**CMD 26-H100.15**

**Written Submission from the  
Société pour Vaincre la Pollution**

Application to amend the licence and  
licensing basis for the Gentilly-1 Waste  
Facility

**Hearing in writing based on written  
submissions**

Figure 5

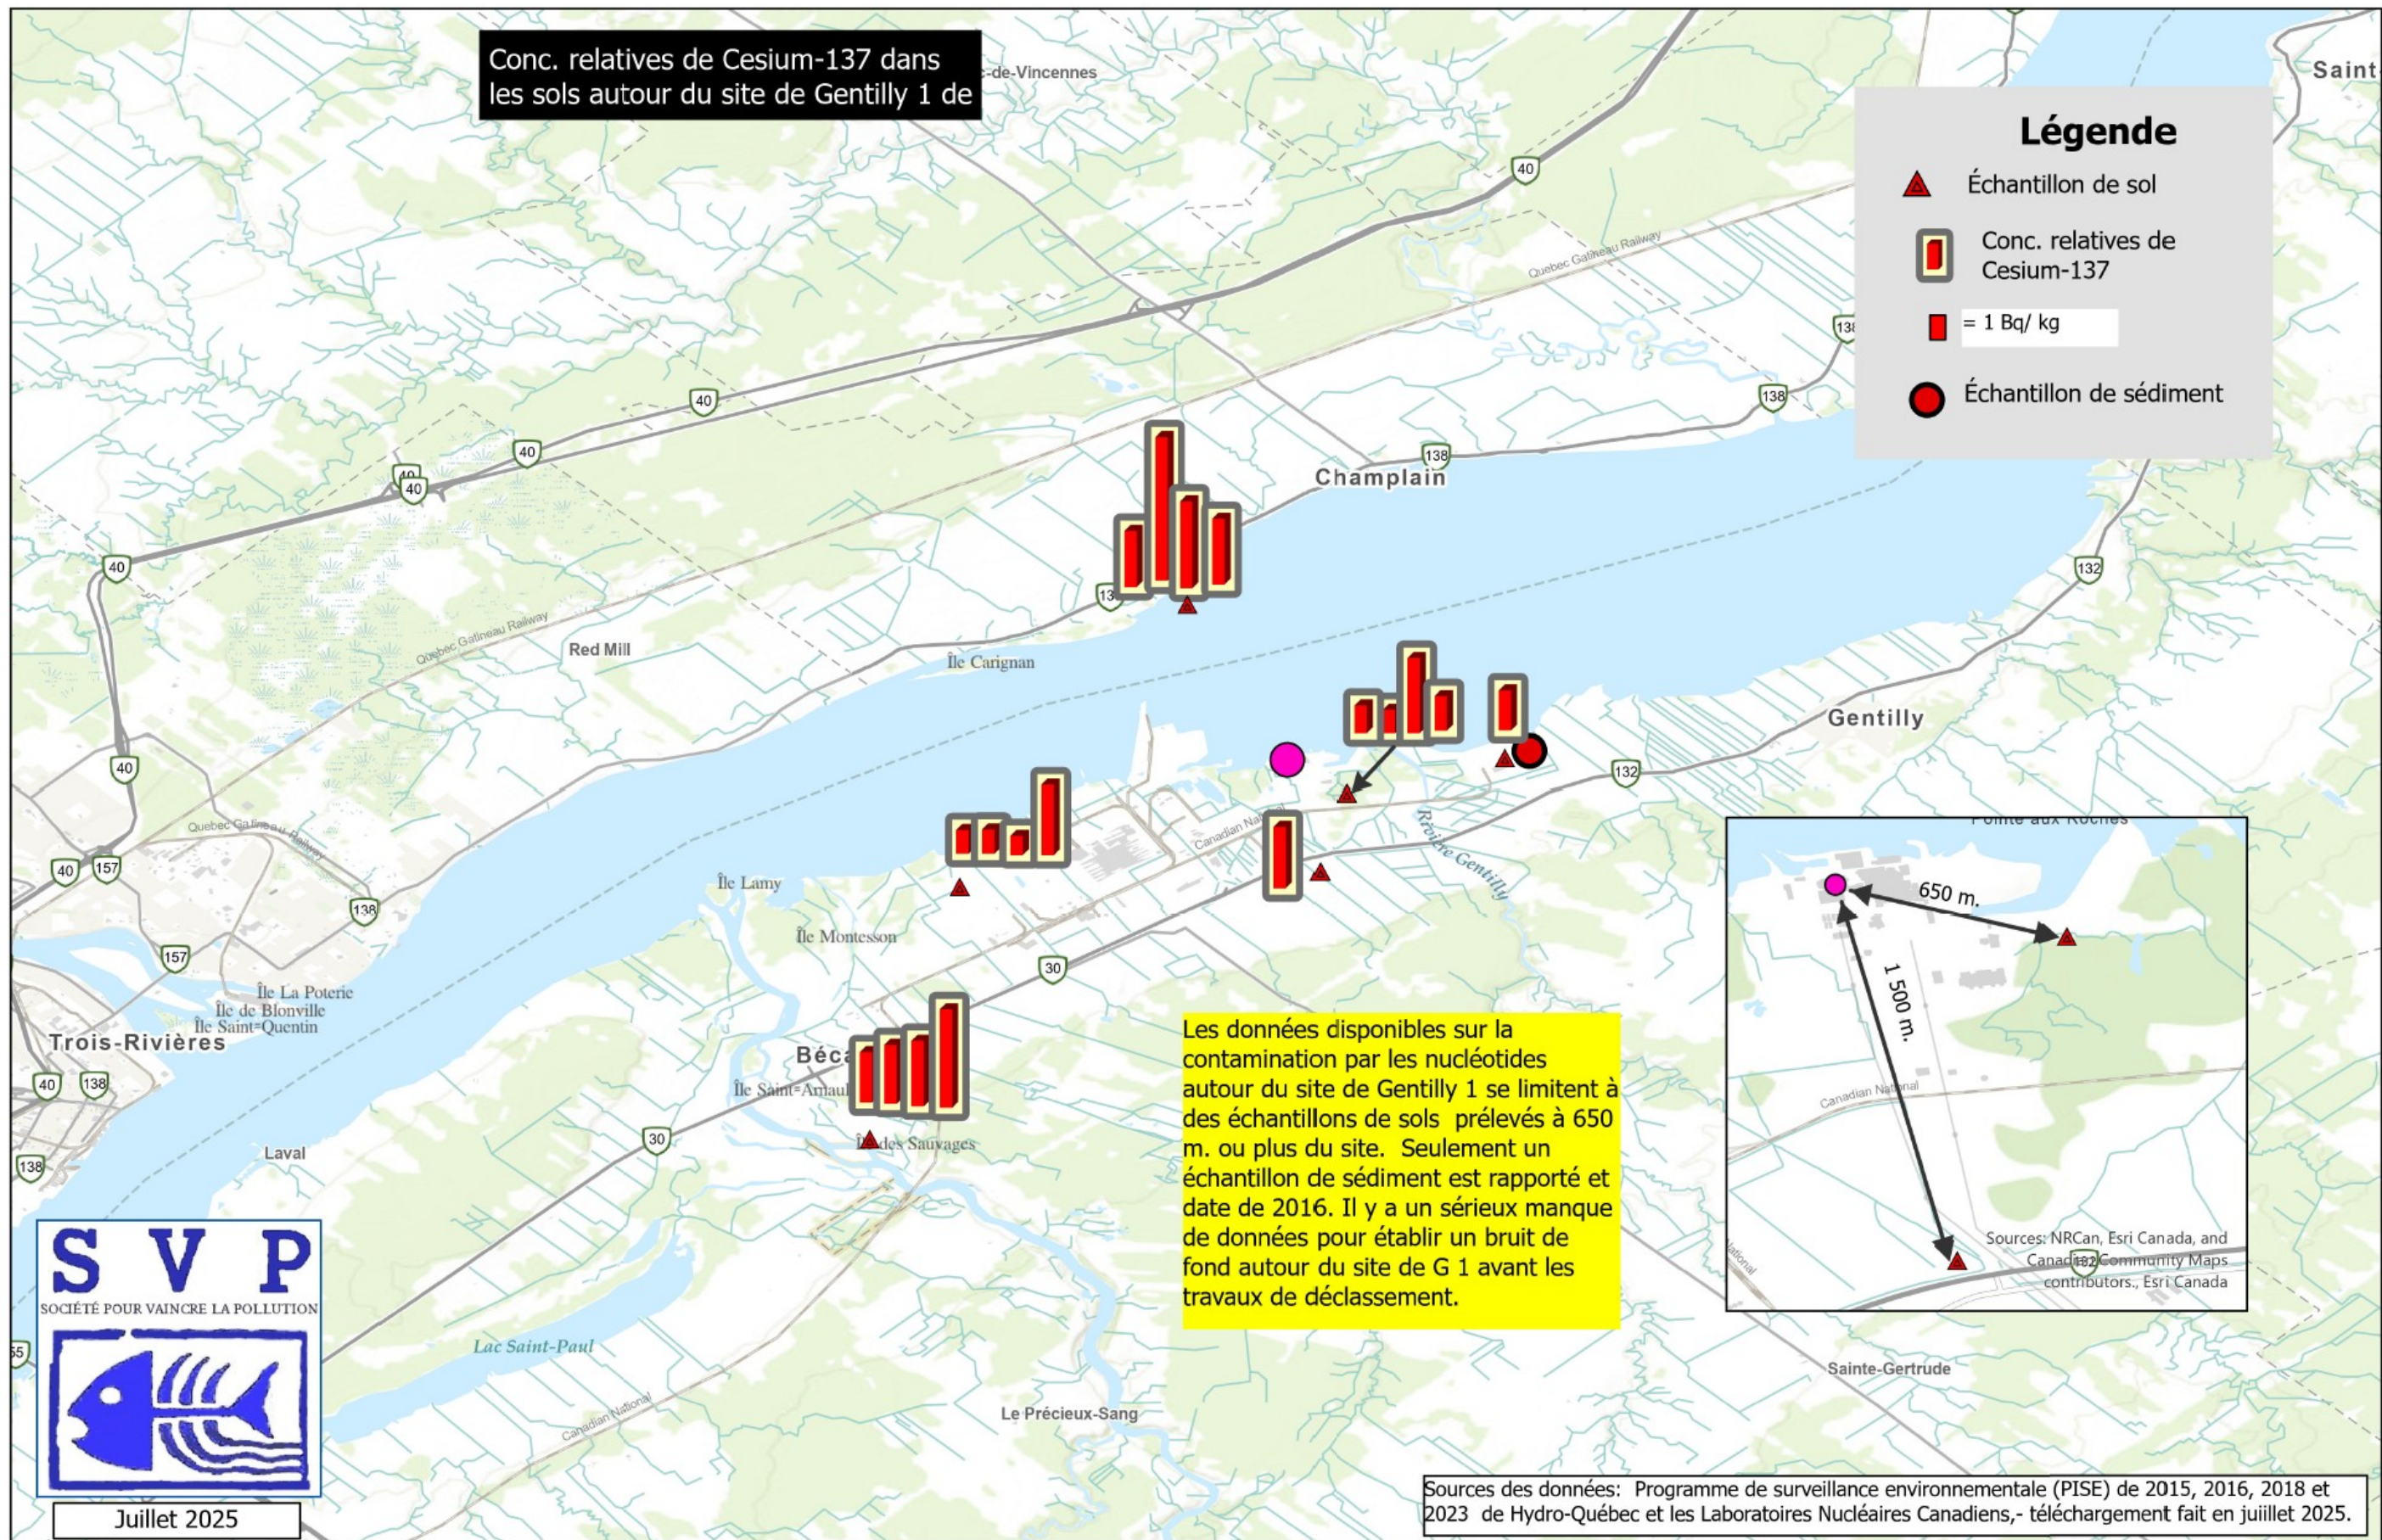
Sur la carte à la figure 5, on voit qu’il y a une grande variabilité des taux de radiation du Cs137 entre les sites de mesures à Gentilly.

Au site GI03 en 2015, le Cs137 est trois fois plus grand que celui du site GI04. Ceci a du sens vu que les vents dominants venant du NNO soufflent vers le GI03. Pourtant, en 2018, le Cs137 au GI04 est encore plus élevé même si ce site est peu exposé (selon la rose des vents sur la carte, il y a peu de vents venant l’ouest).

Dans le cadre de la surveillance des travaux de démolition du site G1, il va falloir choisir les bons sites et les bons radioéléments à analyser ainsi que les bonnes matrices (sols, air, végétation) afin de pouvoir observer rapidement, le cas échéant, des rejets radioactifs du site.
